Chemnitzer Viadukt, Metallbau Löser Schöna „Säulen für Geländer“

**Engineering Office
Cast Consultancy
Arne Laugwitz**

Aufgabenstellung an IB Laugwitz:

Beschaffung und Koordination Geländersäulen

Säule Typ1 **15.08.2022** 200kg

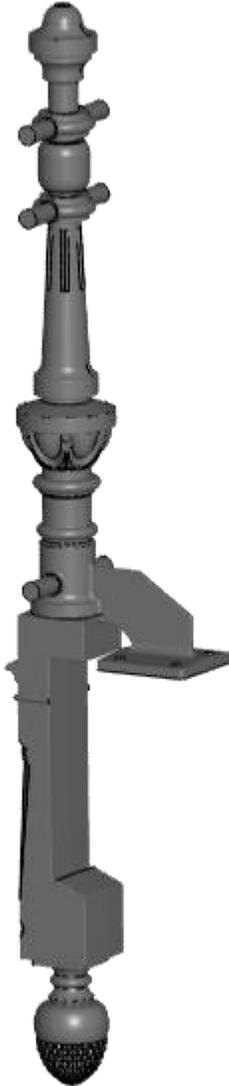
Varianten mit Schlitz für seitlichen Träger

Säule Typ1 **26.08.2022**

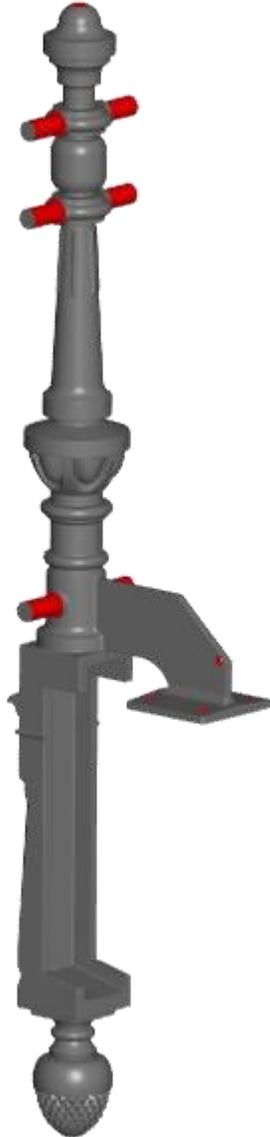
Variante mit Schlitz für seitlichen Träger

(Vorschlag, den unteren 4-Kant für Gewichtseinsparung aushöhlen, als Konzept zurückgestellt)

Teilung für Gießerei quer zur Fahrtrichtung

Vorschlag, den Fuß statt separat zu fertigen und zu schweißen gleich mit angießen

Säule Typ1 **01.09.2022** **161 kg**

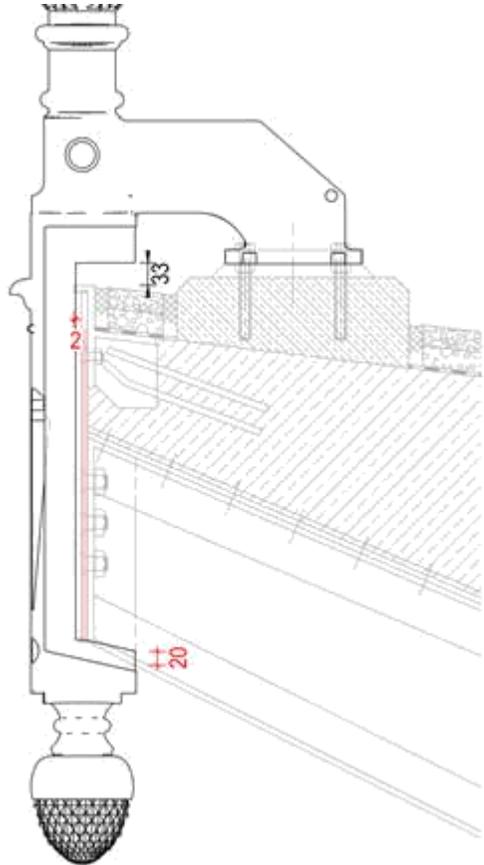
Unterer 4-Kant für Gewichtseinsparung aushöhlt

- Fuß statt separat zu fertigen und zu schweißen gleich mit angegossen
- neue Auskragweite nach Zeichnung vom 01.09.2022
- inklusive Bohrung im Fuss für Erdungskabel
- kein stehendes Wasser
